PERVERSA ACTUACIÓN EN EL INTERIOR DEL FUERTE DE SAN CRISTÓBAL DE BADAJOZ

Moisés Cayetano Rosado

Cómo debería ser la rehabilitación

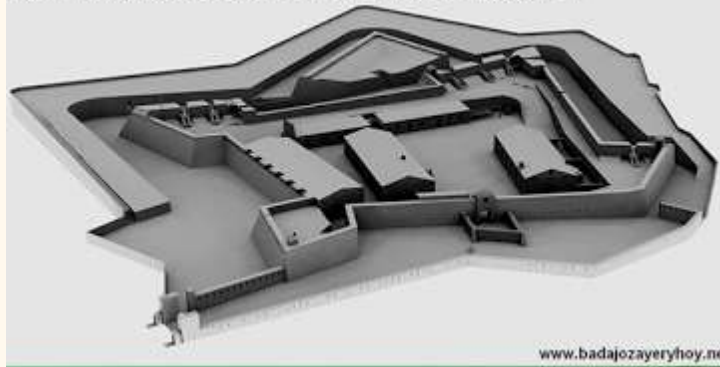
Lectura histórica que se pierde al cortar, desmochar, arrasar edificaciones interiores, de tejados a una y dos aguas, exentos, transformándolos en unas “cómodas” terrazas, techumbres planas para el paseo y los cocteles, como si el edificio defensivo militar se transfigurase en elevado salón palaciego de vistas exteriores sin obstáculos en la línea de tiro del “enemigo”. Véanse las argumentaciones precisas en:

Cómo pretenden hacer la rehabilitación

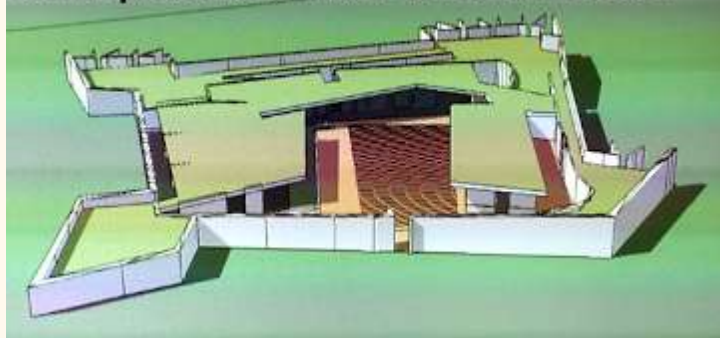
La salvaje actuación está a punto de culminarse. Ya solo falta la vegetación de esta terraza “versallesca” y cateta. Teniendo a no más de 15 kilómetros ese fuerte ejemplarmente respetado, restaurado y en uso museístico como es el *Forte de Santa Luzia* de Elvas, y previéndose para el otro gran fuerte de la ciudad vecina (Patrimonio de la Humanidad por este patrimonio fortificado), el *Forte da Graça*, una actuación y uso parecido, el contraste resulta aún más descarado y humillante para los que pretendemos para Badajoz un destino mejor que el que le han dado y siguen dando sus responsable oficiales.
